## 第7回トキの野生復帰に向けた川づくりアドバイザー会議概要

■開催日時：令和6年3月5日(火) 13:00～15:00

# 比較検討結果を踏まえた今後の整備方針（案）

図1-2 今後の整備方針(案)の考え方

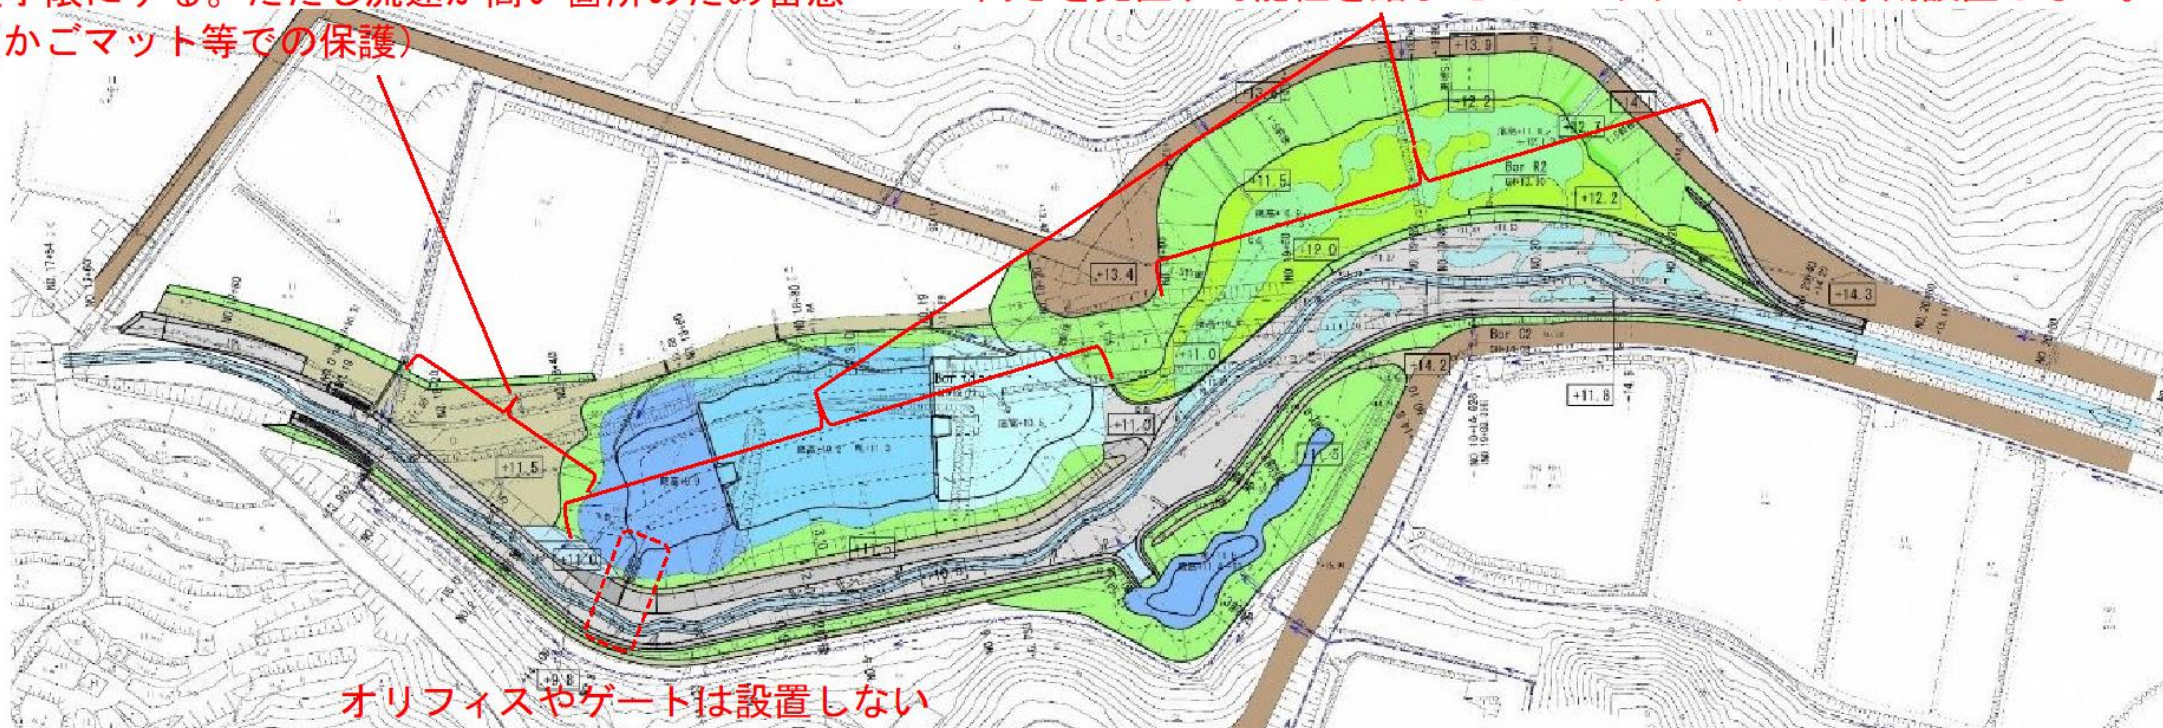
- 水深を深くする必要があるのか。湿地を作ろうとして導流堤（中堤）を設置した結果、当初のコンセプトと違うものになってしまう可能性もあるのではないかと。
- 導流堤の高さについては検討しても良いと思う。導流堤の高さを低くしても良いのではないかと。
- 平面二次元解析で流量や導流堤の有無など様々なケースで検討するのが良い。手戻りのないように進めるべきだ。護岸の有無なども検討したらよいと思う。
- 今進めている工事に影響のない範囲で検討するべきだ。

下流合流形状の見直しの可能性を踏まえて護岸を最小限にする。ただし流速が高い箇所のため留意（かごマット等での保護）

高さを見直す可能性を踏まえてブロックマットは原則設置しない。

- 比較検討の結果、どの案も一長一短があり、当初計画のコンセプトに近づくように、かつ手戻りなく順応的に整備を進めていくものとする。
- 当初計画を基本として状況に応じて容易に形状が変更可能となるように、ブロックマット等の構造物の設置は最小限とする（下流の高流速が発生する範囲はかごマット等で保護）。
